Monsieur Joseph Zayed
Président de la commission d'enquête du Projet Horne 5 de Ressources Falco
Bureau d'audiences publiques sur l'environnement
140, Grande Allée Est, bureau 650
Québec (Québec) G1R 5N6

Objet : Réponse aux questions – DQ1
Projet Horne 5 de Ressources Falco Ltée

p. j. Réponses aux questions

Figure B-1.—Safe levels of blasting vibration for houses using a combination of velocity and displacement.

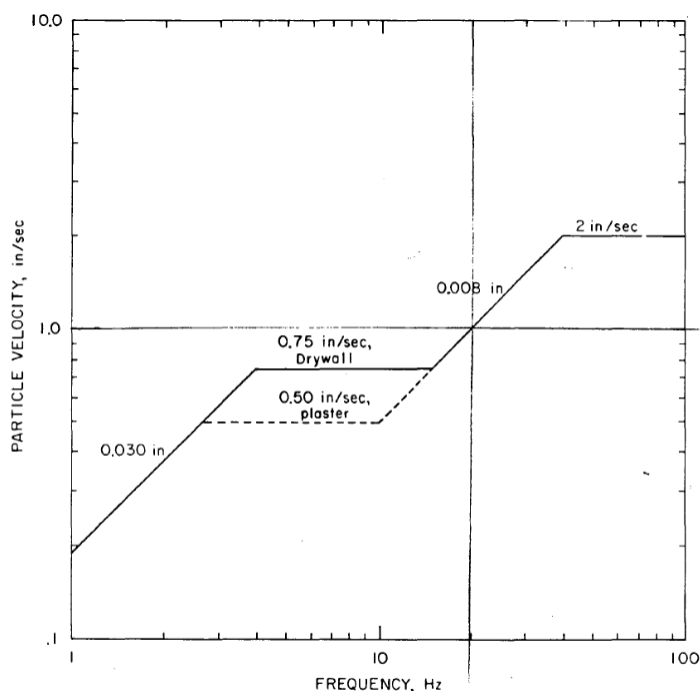
16. Vous indiquez que le « niveau vibratoire de 5 mm/s est la limite généralement imposée pour éviter les tassements ou glissements lors de la présence de sols pulvérulents lâches (sols peu compétents) ou lorsque tout risque de dommage cosmétique veut être évité à proximité de résidences unifamiliales (structures de bois sur fondation de béton) » (PR5.3, 1de3, p. 237). Cette limite est imposée en vertu de quelle disposition et déterminée sur quelle base?

Le USBM propose également des limites vibratoires spécifiques aux dynamitages pour lesquelles la plus restrictive est établie à 5 mm/s (0,19 "/s) pour une fréquence de 1 Hz. Cette fréquence est extrêmement basse (voire improbable) pour des sources artificielles comme les travaux de construction ou de dynamitage.

On retrouve ce graphique à la page 73 du document précédemment cité et la figure B-1 originale est présentée ci-dessous.

Carte des superficies des IGRM proposées et du parc à résidus Norbec

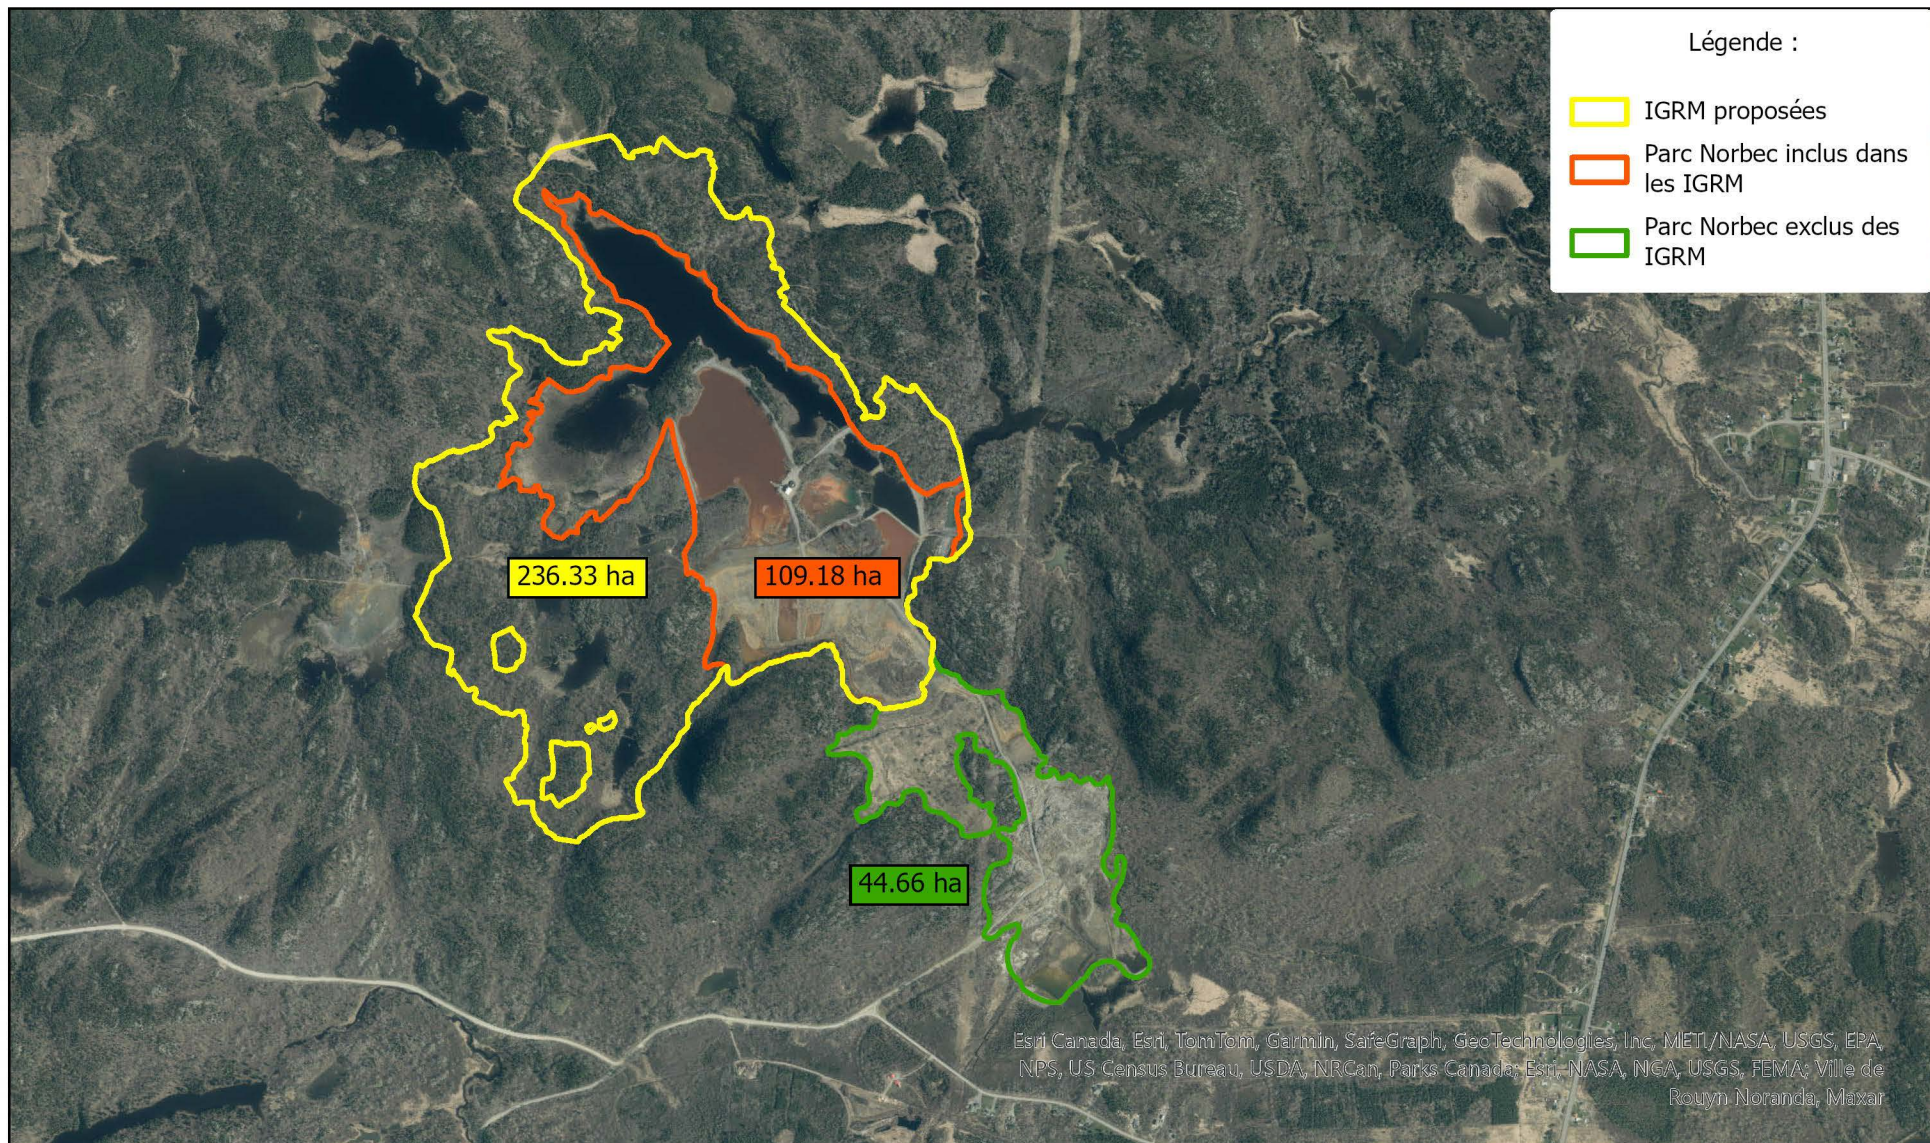
13. Quel pourcentage des installations de gestion des résidus miniers (IGRM) projetées serait occupé par l'ancien site minier Norbec?

Réponse: Le pourcentage de la superficie du parc à résidus Norbec inclus dans les IGRM proposées représente 46,21% de la superficie totale des IGRM. En effet, les IGRM sont posées sur une partie de l'ancien site de la mine Norbec. Une carte présentée à l'annexe 1 montre les superficies des IGRM et des infrastructures du site de l'ancienne mine Norbec.

Le pourcentage de la superficie du parc à résidus Norbec inclus dans les IGRM proposées représente 46.21% de la surface totale des IGRM.

Présentation du bilan d'eau schématisé

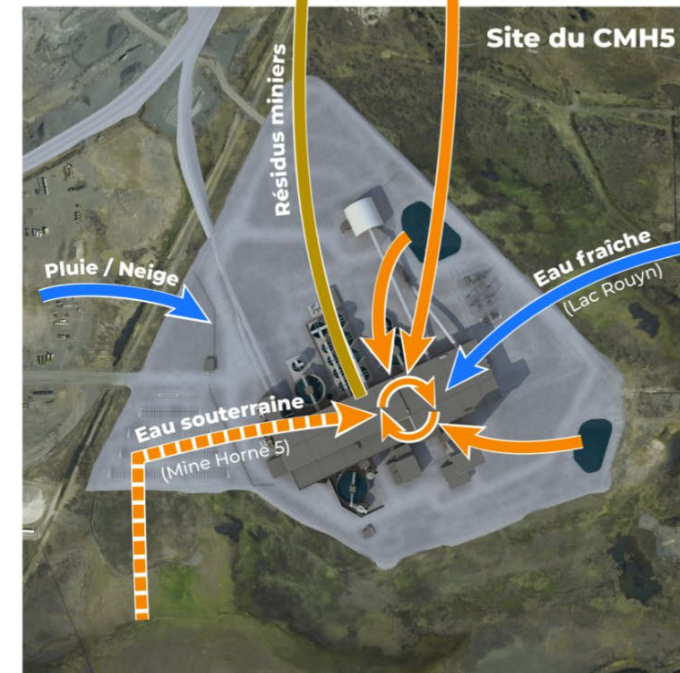
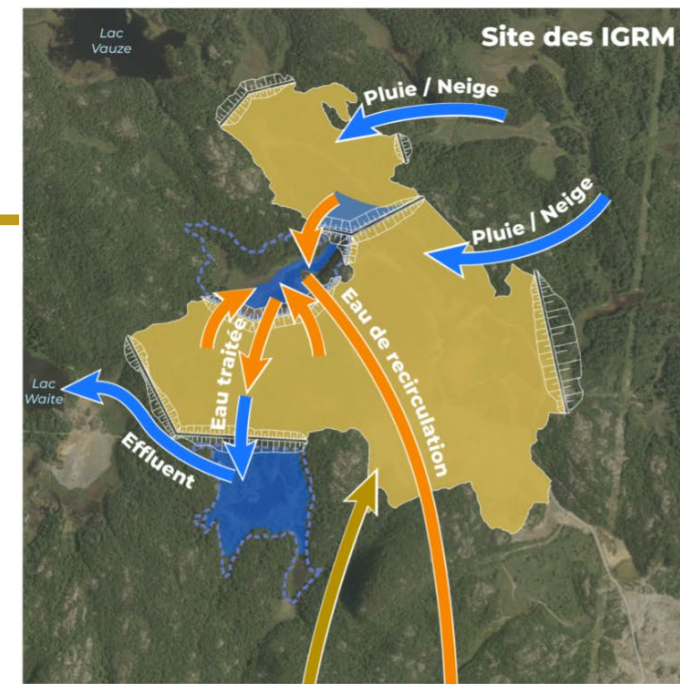
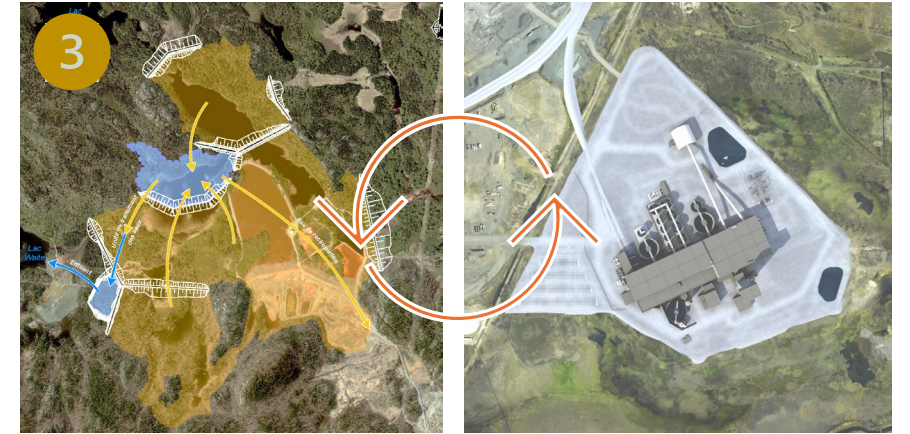
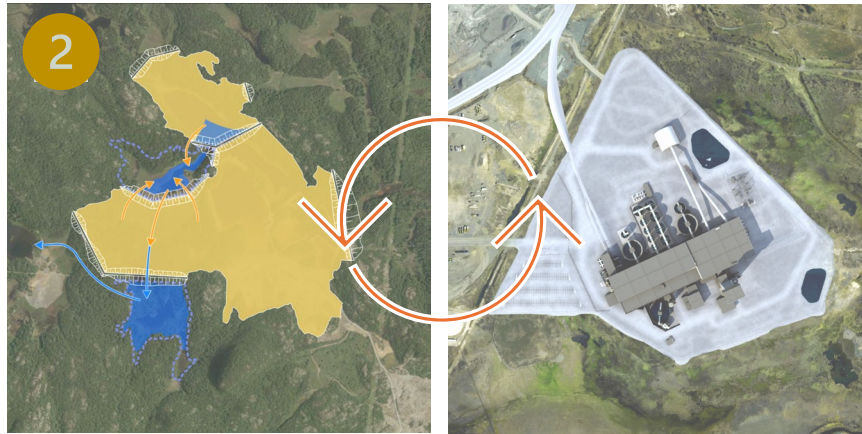
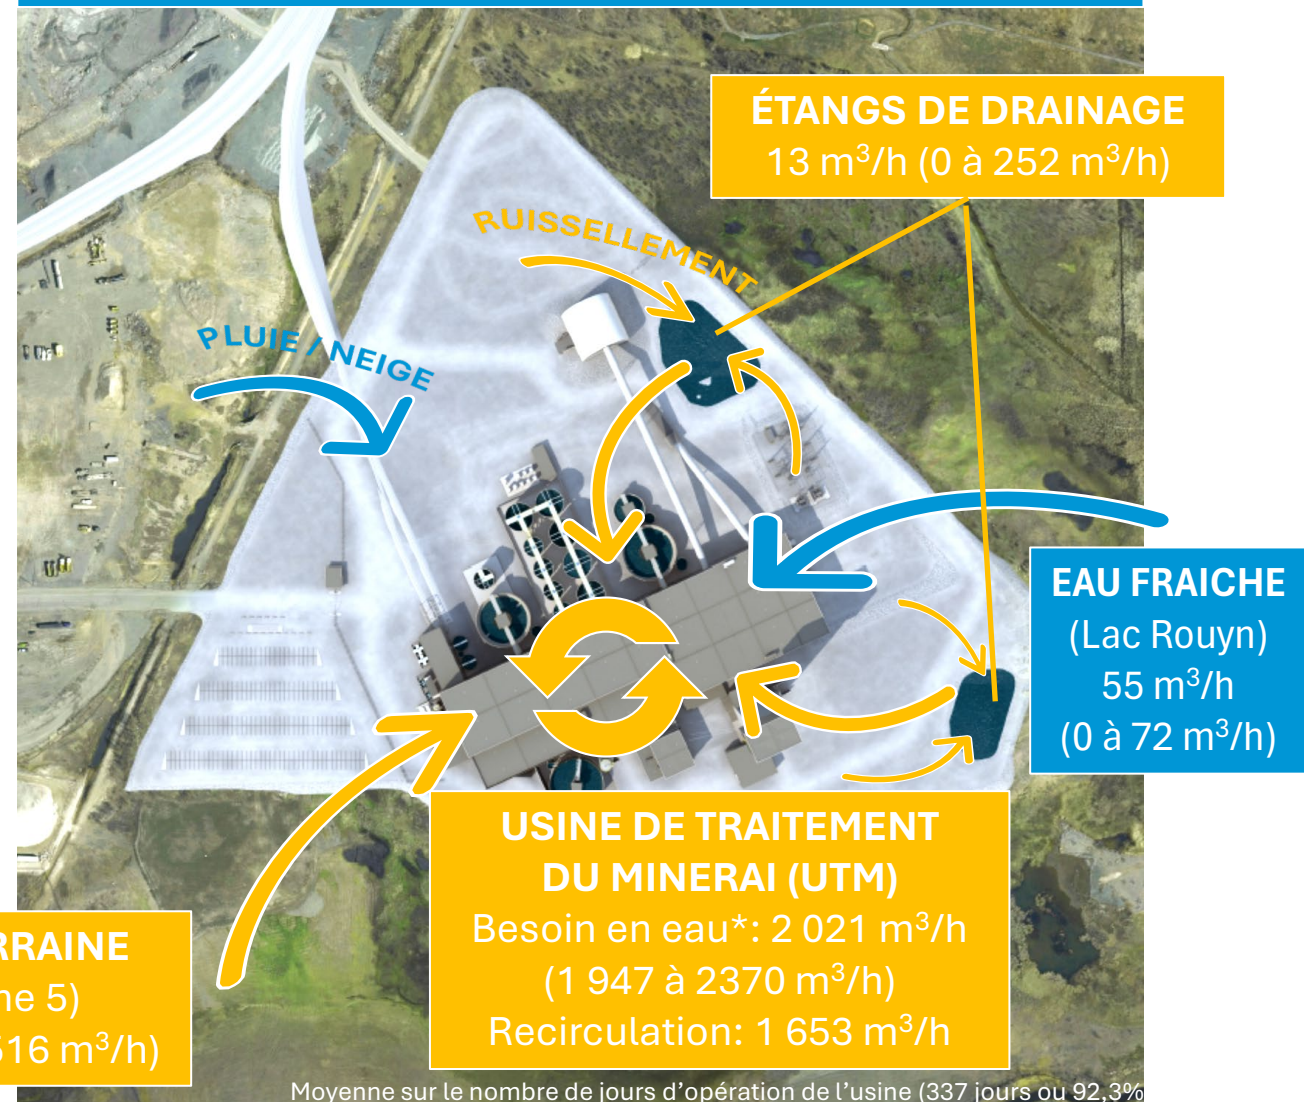
14. En mai 2023, l'Association minière du Québec a présenté au ministère des Ressources naturelles et des Forêts le mémoire intitulé Pour favoriser le développement harmonieux de l'activité minière au Québec. Ce document présente des exemples de compagnies minières ayant mis en œuvre des « procédés innovants » pour maximiser la recirculation de l'eau, citant des taux de recirculation de 90 % pour la mine La Ronde et de 93 % pour la mine Minerais de fer Québec. Quels éléments de conception envisagez-vous d'implanter pour atteindre un taux de recirculation supérieur à 95 % (PR6, p. 23 et 32)? Si le taux de recirculation de l'eau ne peut atteindre 95 %, quelles seraient les conséquences sur le prélèvement maximal d'eau fraîche nécessaire?

La version la plus récente du bilan d'eau (PR5.14 Annexe COMP-53) présente les débits minimum, maximum et moyen qui seraient prélevés de chacune des sources pour chacune des périodes d'exploitation du projet (avec et sans IGRM). La présentation jointe à l'annexe 2 illustre de façon schématique un sommaire de ces débits et du bilan d'eau.

Carte des distances des résidences les plus proches des IGRM et leurs localisations par rapport aux infrastructures

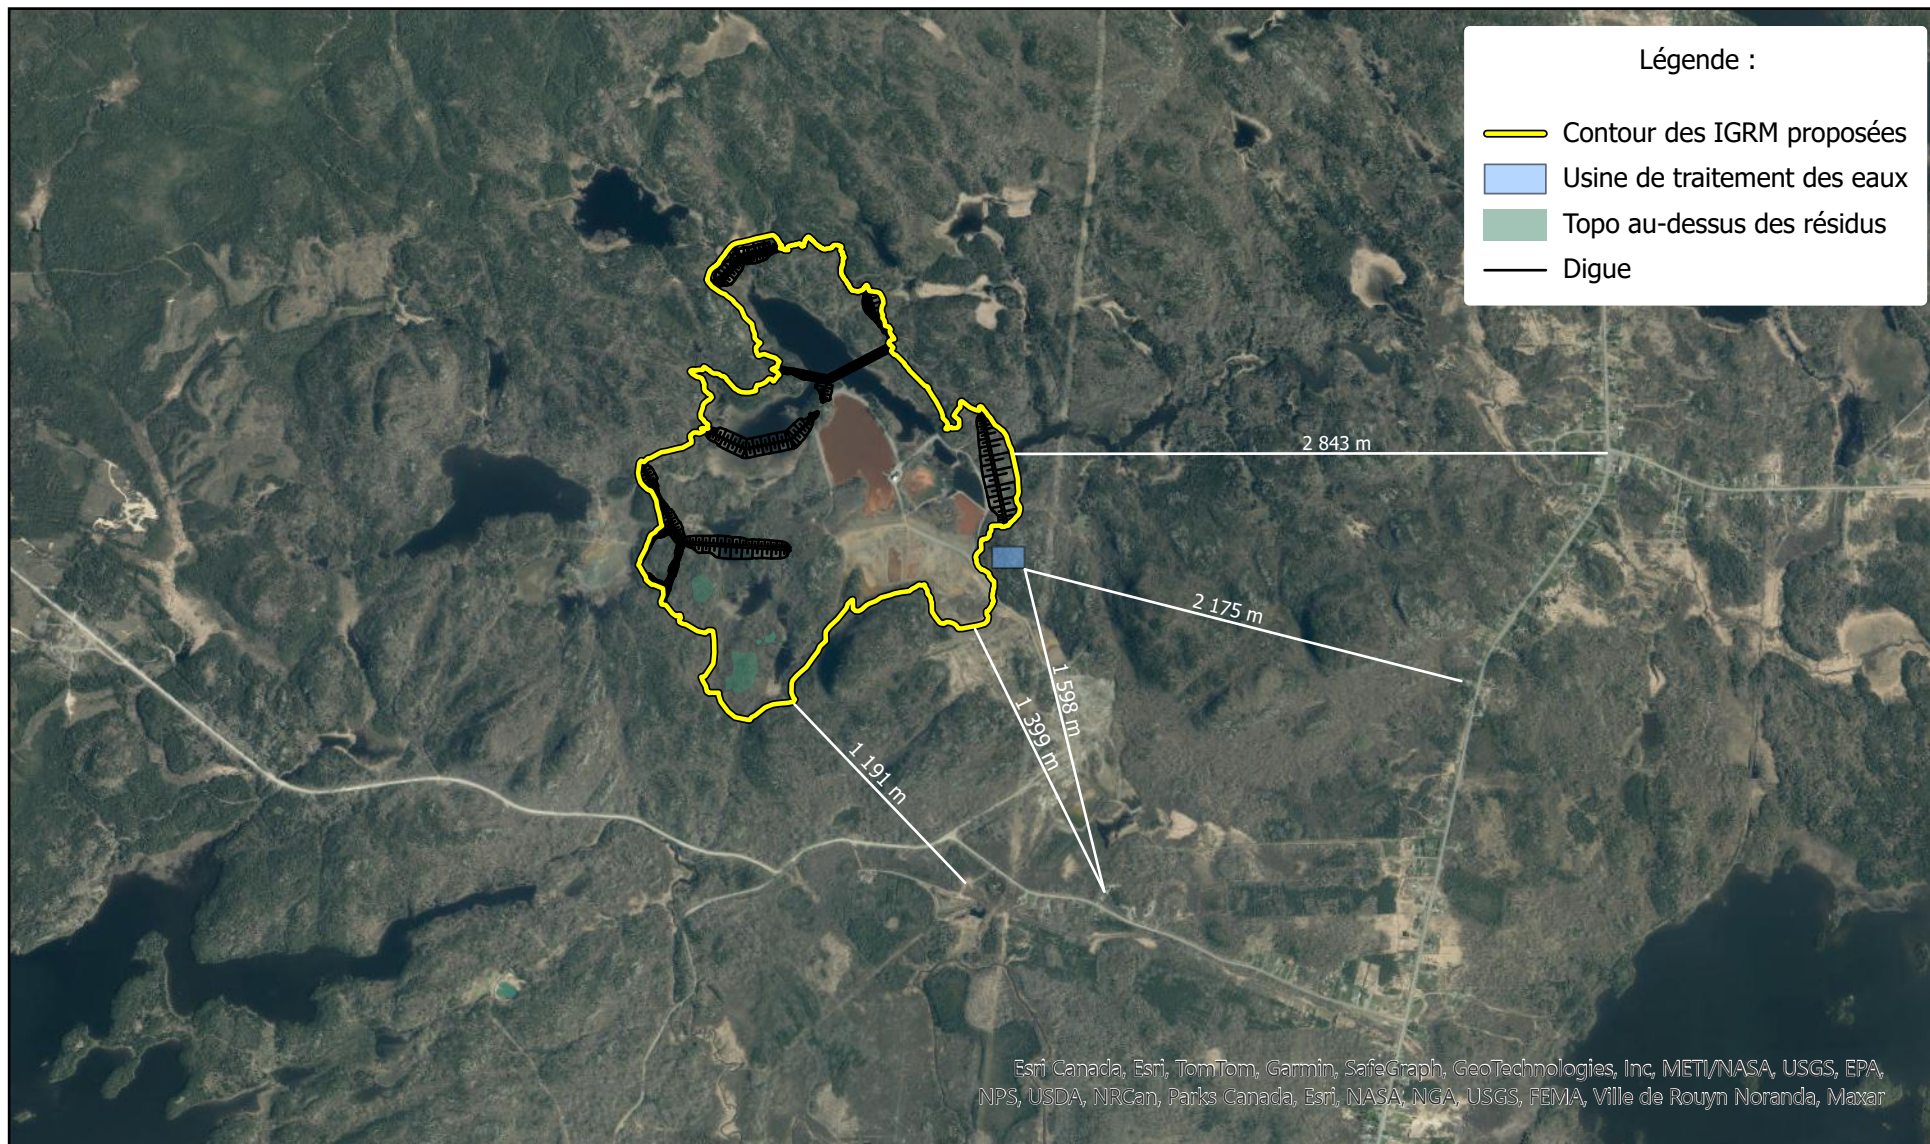
18. À quelle distance se trouvent les résidences les plus proches du CMH5 et des IGRM, et où sont-elles situées par rapport aux infrastructures?

Le même exercice a été réalisé à l'endroit des IGRM proposées et ce sont les résidences du chemin Jason, situé au sud du site, qui sont les plus près. La résidence la plus près de la limite des IGRM est située à une distance de 1 191 mètres. La résidence située la plus près de la future usine de traitement des eaux est également située sur le chemin Jason et la distance qui les sépare est de 1 598 mètres. Sur le boulevard Saguenay, la résidence la plus près de l'usine de traitement des eaux est située à plus de 2 000 mètres. Enfin, le centre du quartier de d'Alembert est situé, à l'est, à 2 843 mètres de la limite du site des IGRM. Une carte est présentée à l'annexe 4 afin de visualiser l'emplacement de ces résidences par rapport au site des IGRM.
